Service Bulletin

SB22-013 2022-09-07

件 名: サービスマニュアル訂正, 特殊工具
該当モデル: MFS 9.9/15/20E

MFS9.9/15/20E サービスマニュアル No.003-21061-2 のページ 1-6, 1-7, 1-8, 6-2, 6-3, 6-20, 6-26, 6-29、に誤記が有りました。下記の通り訂正いたします。

ページ 1 - 6

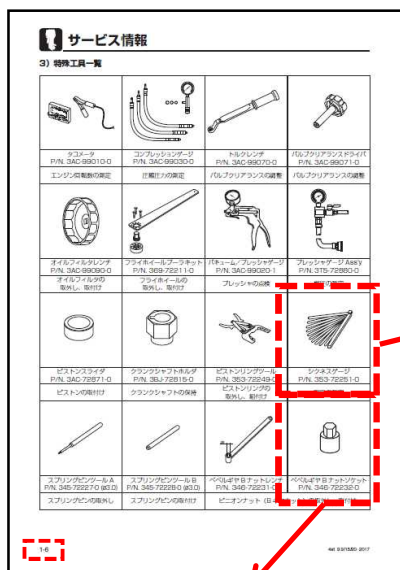
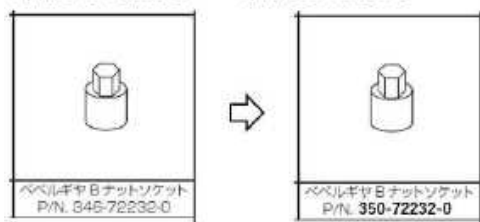
シクネスゲージの部品番号
の誤記を訂正する。
P/N. 353-72251-0 ⇒ P/N. 350-72251-1

ペベルギヤ B ナットソケットの部品番号
の誤記を訂正する。

P/N. 346-72232-0 ⇒ P/N. 350-72232-0

ページ 1 - 7

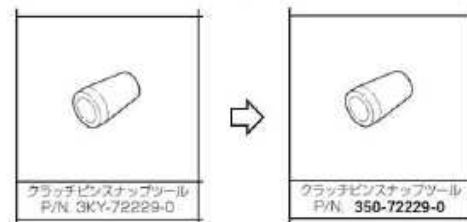
クラッチピンスナップツールの部品番号
の誤記を訂正する。

P/N. 3KY-72229-0 ⇒ P/N. 350-72229-0

ページ 6-2

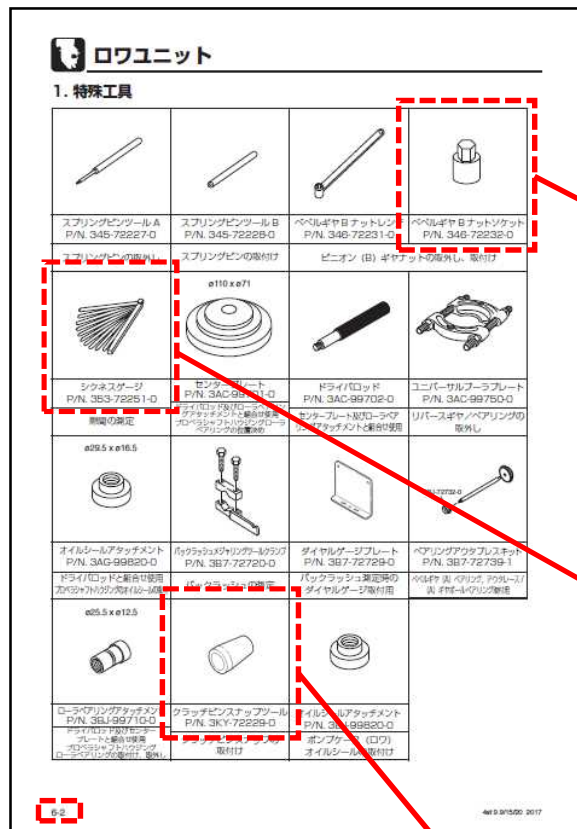
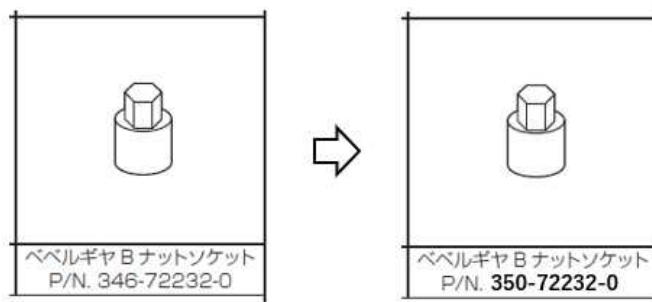
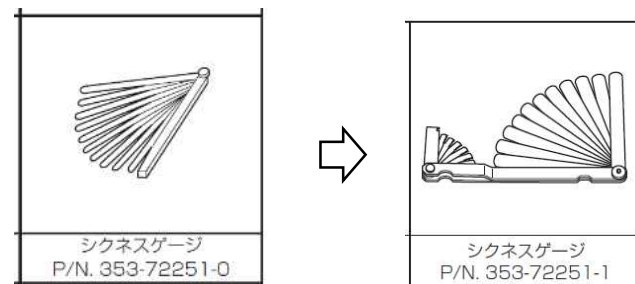
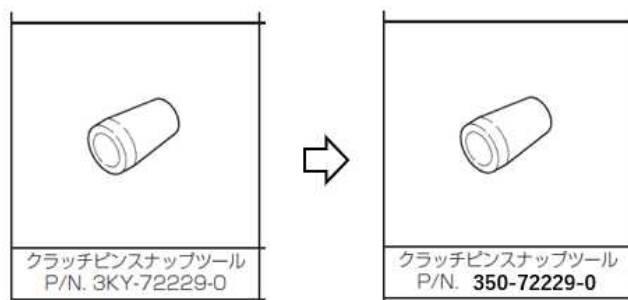
ベベルギヤ B ナットソケットの部品番号の誤記を訂正する。

シクネスゲージの部品番号の誤記を訂正する。

クラッチピンスナップツールの部品番号の誤記を訂正する。

P/N. 346-72232-0 ⇒ P/N. 350-72232-0

P/N. 353-72251-0 ⇒ P/N. 353-72251-1

P/N. 3KY-72229-0 ⇒ P/N. 350-72229-0

ページ 6-3

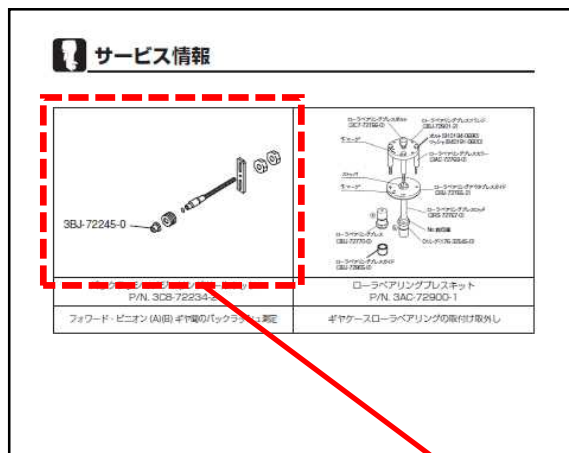
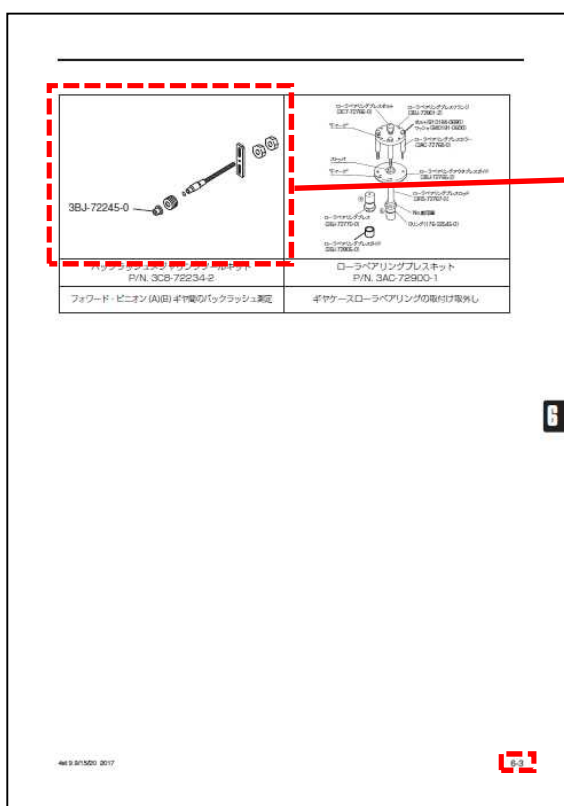
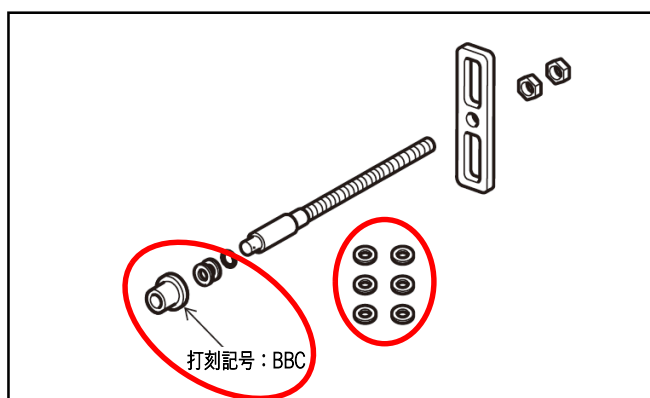
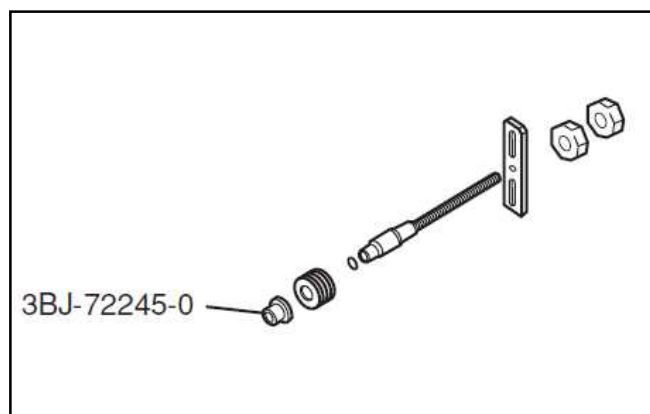
(1) メジャーリングツールセットピースの打刻記号を追加する。

打刻記号：BBC

(2) コーンディスクスプリングの使用枚数を 4 枚から 2 枚に訂正する。

(3) スペーサ用ワッシャ 6 枚を追加する。

ページ 6-20

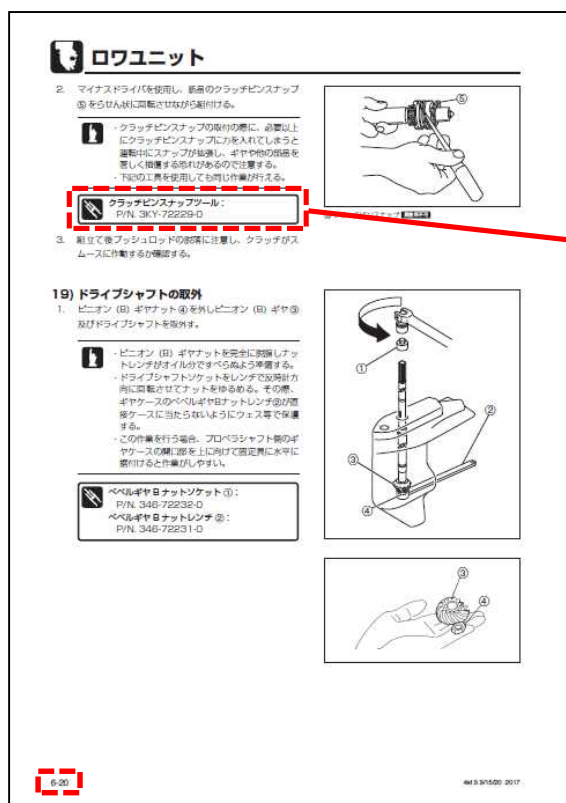
クラッチピンスナップツールの部品番号の誤記を訂正する。

クラッチピンスナップツール：
P/N. 3KY-72229-0

P/N. 3KY-72229-0 ⇒ P/N. 350-72229-0

ページ 6-26

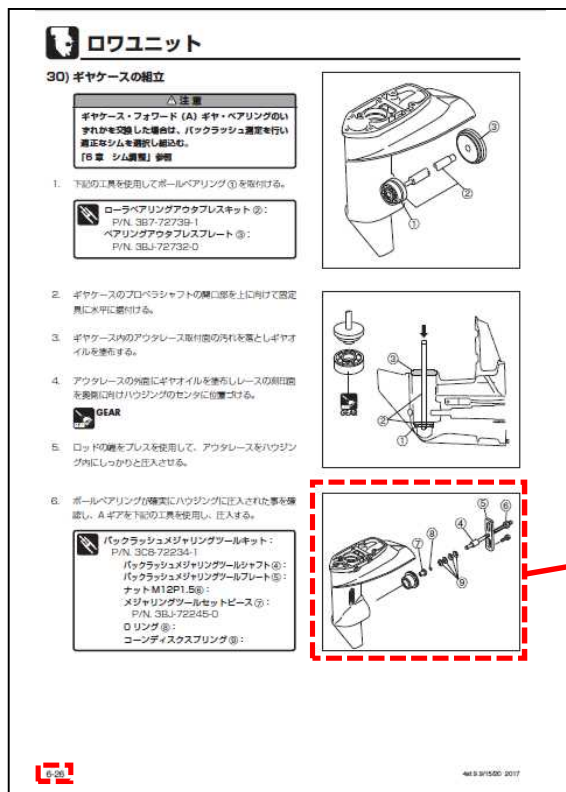
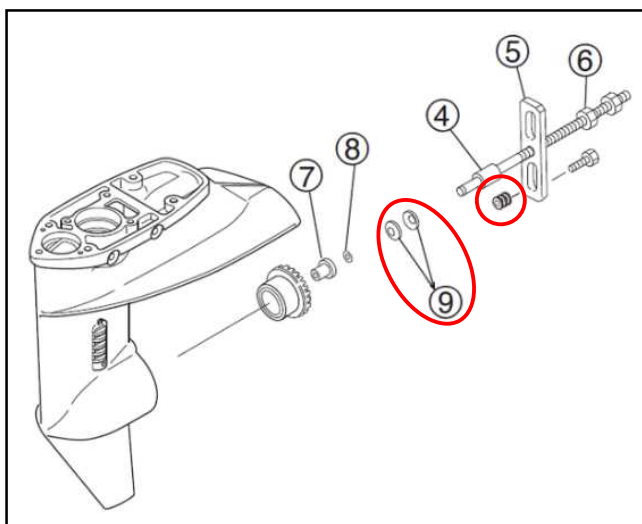
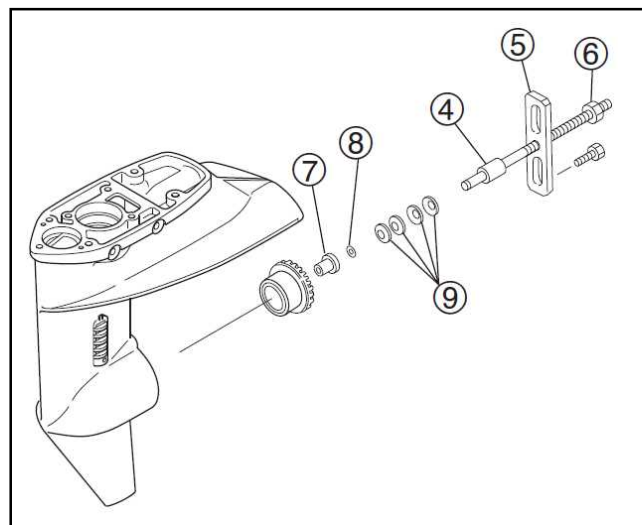
(1) コーンディスクスプリングの使用枚数を 4 枚から 2 枚に訂正する。

(2) 取付け用ボルトにワッシャ(各 3 枚)を追加する。
